DETERMINAZIONE DEL DIRIGENTE SERVIZIO VIA E VINCA 8 novembre 2022, n. 380

ID VIA 715 - Procedimento di Verifica di Assoggettabilità a Valutazione di Impatto Ambientale ai sensi dell'art. 19 del D.Lgs. n. 152/06 e s.m.i. per il progetto "Interventi di difesa del litorale di Torchiarolo-Località Lendinuso, attraverso a realizzazione di opere di difesa a mare e terrestre - Finanziamento ai sensi dell'art. 1 c. 139 e seguenti della legge 30.12.2018 n° 145."

Proponente: Comune di Torchiarolo (BR)

Parere definitivo espresso nella seduta del 06/09/2022

Figura 26 – Scenario 0 (assenza di nuove opere) - Evoluzione della linea di riva dopo 1 anno, 3 anni, 5 anni e 10 anni

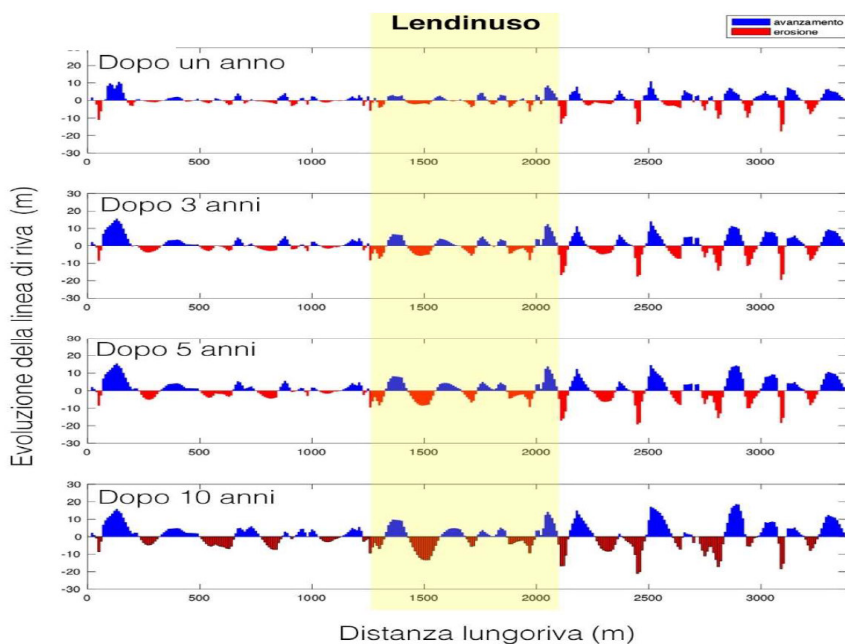
L'evoluzione futura del litorale riportata nelle pagine da 31 a 37 dello "Studio" in argomento, in particolare il confronto tra l'evoluzione delle linee di riva tra lo Scenario 0 (situazione attuale – figura 26) e lo Scenario 1 (intervento di progetto – figura 28) mostra che nei primi 5 anni l'intervento di progetto genererà un arretramento della linea di riva a sud-est delle dighe di circa 10m, che parrebbe invertire la morfologia attuale della linea di costa (Scenario 0), riducendo di circa un terzo verso terra la spiaggia a nord-ovest di Piazza Grande, a fronte di un aumento di circa 20m verso mare della spiaggia in corrispondenza del lungomare (via dell'Ostrica), circa all'altezza delle vie del Gambero e del Pesce Spada. Una sovrapposizione delle linee e superfici indicate nelle figure 26 e 28 con le ortofoto dell'area di intervento favorirebbe la comprensione dell'intervento e degli effetti stimati, a fronte delle planimetrie progettuali riportanti il solo ripascimento, come nelle immagini di seguito riportate.
